改善箇所説明図

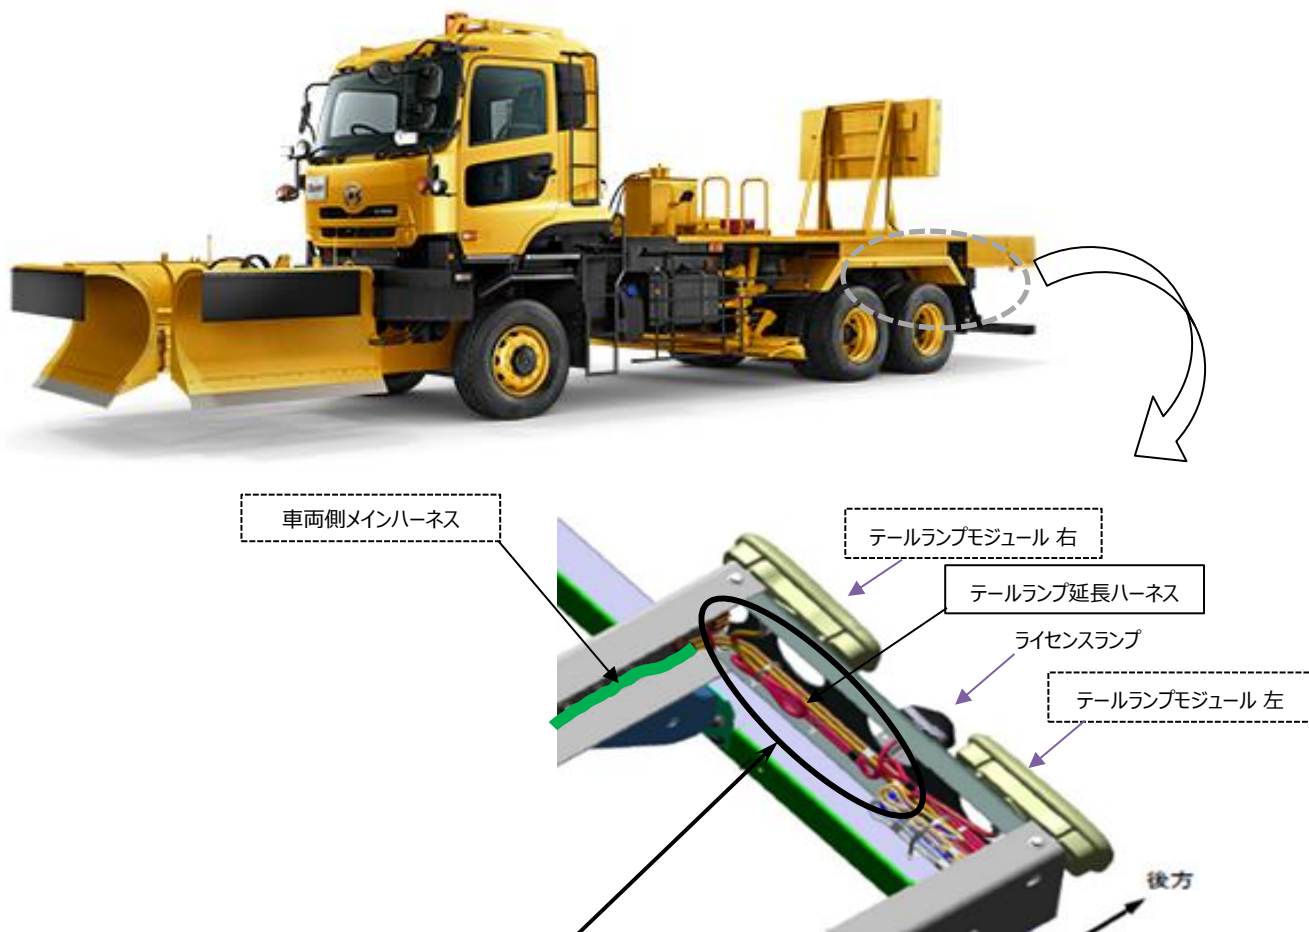
基準不適合発生箇所

総輪駆動車（除雪車）のテールランプにおいて、後部改造に伴いテールランプに接続するハーネスを延長した際に接合部の防水処理が不適切だったため、雨水または雪解け水等がハーネス内に浸透しテールランプモジュールのコネクタ内部を腐食させることがある。そのため、接触不良または短絡によりテールランプ類が不点灯もしくは誤点灯するおそれがある。

改善措置の内容

全車両、テールランプ延長ハーネスを対策品に交換するとともに、必要に応じて車両側メインハーネスを新品に交換する。また、テールランプモジュールのコネクタ部を点検し、腐食状態が酷い場合は該当モジュールを新品に交換する。

注： 内は、交換する部品を示し、 内は必要に応じて交換する部品を示す。

識別：改善済車両には助手席側ステップ部の車両諸元プレート左下端に黒色ペイントを塗布する。
